BAB V

EVALUASI RANCANGAN

Gambar 5. 1 Zona pergerakan angin

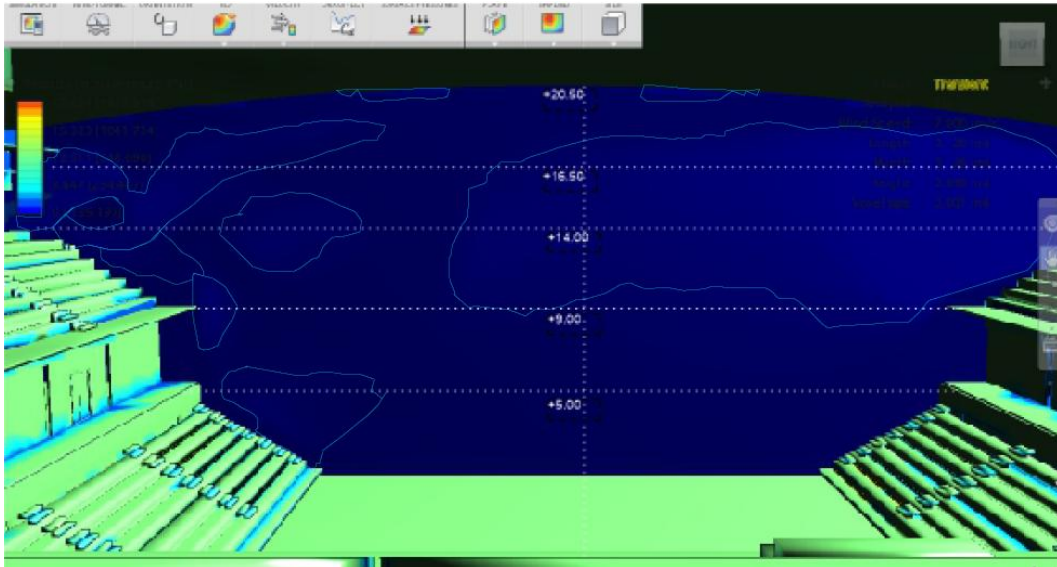
Terdapat pertanyaan terkait performa lapangan terkait pergerakan udara, yaitu

bagaimanakah respon terhadap pergerakan angin, khususnya bagi jenis olah raga yang sangat sensitif terhadap angin. Untuk itu pada evaluasi ini akan menjawab pertanyaan tersebut.

Pada sisi tribun, terdapat pergerakan angin 0-1m/s sesuai pada bab uji desain sebelumnya, sehingga sudah sesuai sasaran. Pada area lapangan, terdapat pergerakan angin namun dimulai pada ketinggian 9 meter ke atas. Hal ini membuktikan untuk aktivitas olah raga khususnya bulutangkis tidak terganggu, mengingat ketinggian area bebas pergerakan angin pada kegiatan bulutangkis adalah hingga 7,6 m dan dengan kecepatan pergerakan angin maksimal 0,2m/s.
